# 耐震安全性評価中間報告書の一部修正について

平成22年5月31日  
東京電力株式会社

# 耐震安全性評価の修正経緯

図1 鉛直方向解析モデル概念図  
(福島第一原子力発電所2号機例示)

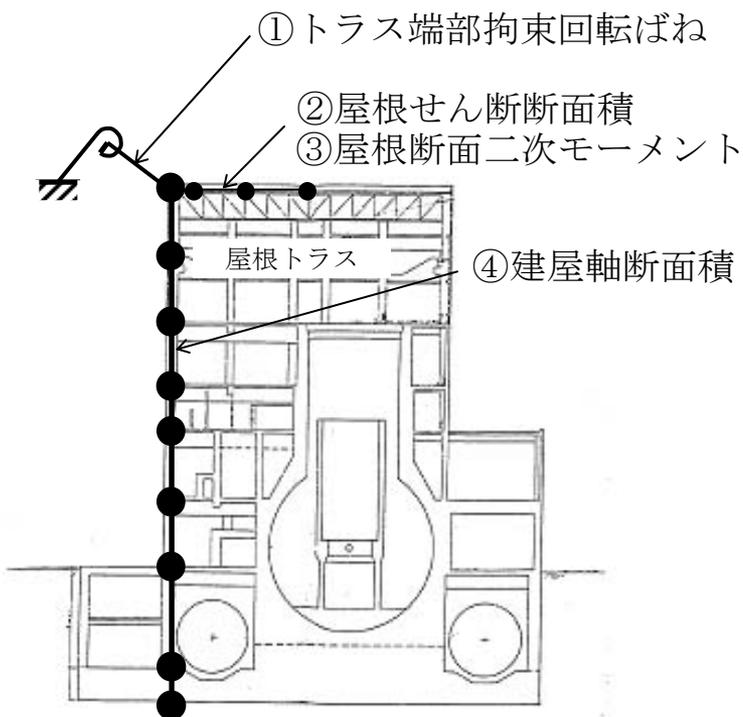
- ▶ 最終報告に向けた耐震安全性評価において、福島第一原子力発電所2号機の原子炉建屋屋根トラスの評価を行うため、中間報告書の屋根モデルを含む鉛直方向解析モデル諸元を確認したところ、誤りがあることが判明
- ▶ その他の号機についても確認した結果、福島第一原子力発電所1～3号機、6号機および福島第二原子力発電所1～3号機の鉛直方向解析モデルについて、同様の誤りがあることが判明

①トラス端部拘束 回転ばね	②屋根せん断 断面積	③屋根断面 二次モーメント	④建屋 軸断面積
1F1	×	—	—	×
1F2	×	×	—	—
1F3	×	×	×	—
1F4	—	—	—	—
1F5	—	—	—	—
1F6	×	×	×	×
2F1	×	×	—	×
2F2	×	—	—	×
2F3	—	—	×	×
2F4	—	—	—	—

原子炉建屋の耐震壁の評価については、鉛直方向解析モデルを使用していないため、評価結果に変更はありません。

算出値（評価値）が変更となる設備はあるが、評価基準値に対して十分な余裕を確保しており、安全上重要な機器・配管系の耐震安全性に問題はありません。
